**Avis de la mission régionale d'autorité environnementale
sur Projet d'un parc photovoltaïque au sol « Peyrehitte 3 » à
LANNEMEZAN (65)**

N°Saisine : 2022-011254

Avis émis le 16 janvier 2023

Figure 2 : plan de masse du projet issu de l'étude d'impact

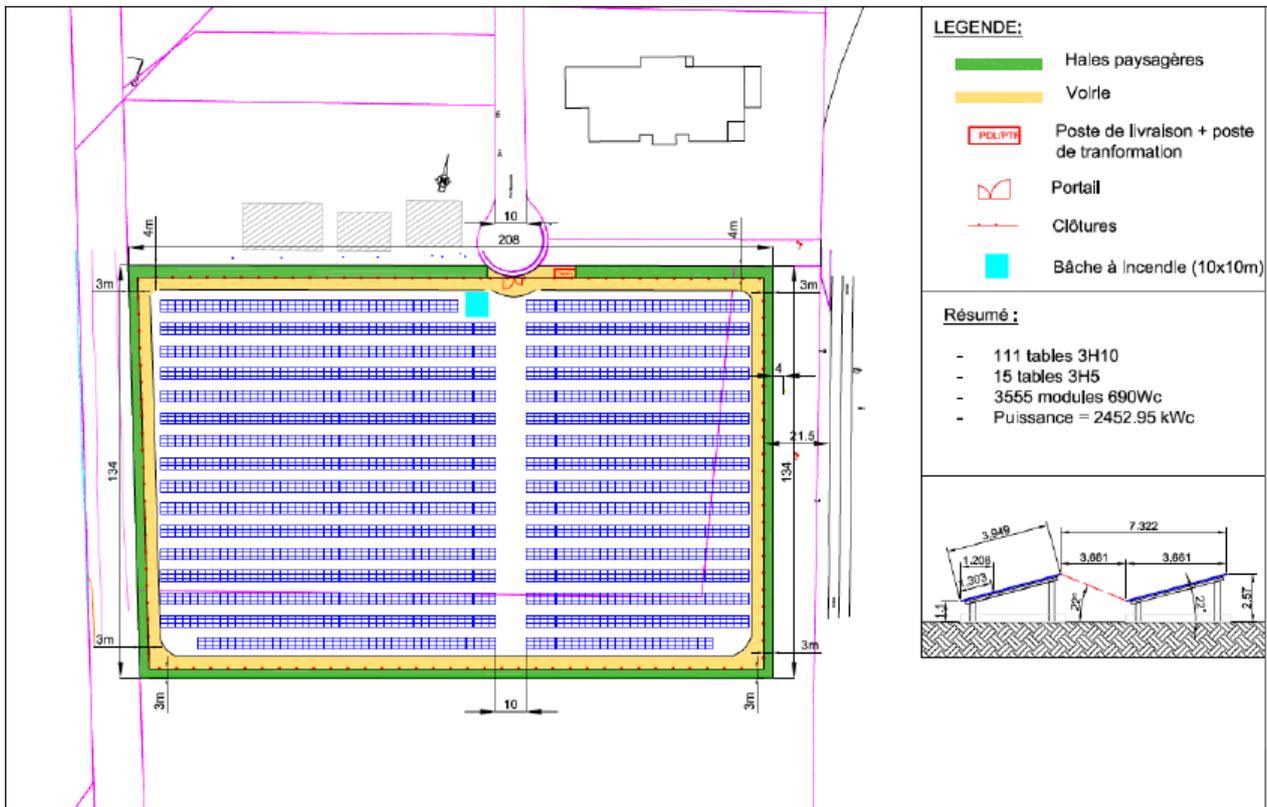
La MRAe souligne que le dossier ne propose pas une description de l'ensemble du projet. Des compléments sont attendus pour définir de manière précise les options du raccordement électrique au réseau public (point de raccordement, tracé, poste source concerné).

- Le raccordement au réseau électrique public est envisagé au niveau du réseau HTA à proximité du site d'implantation. Le raccordement nécessaire serait d'une longueur de 100 m. Le poste source d'accueil n'est pas précisé.

La MRAe recommande d'explicitier le tracé du raccordement électrique et de compléter le dossier par une analyse de son incidence potentielle sur les habitats naturels, la faune, la flore et le paysage. Selon les résultats de cette analyse, la MRAe recommande d'intégrer les mesures d'évitement, de réduction ou de compensation appropriées.
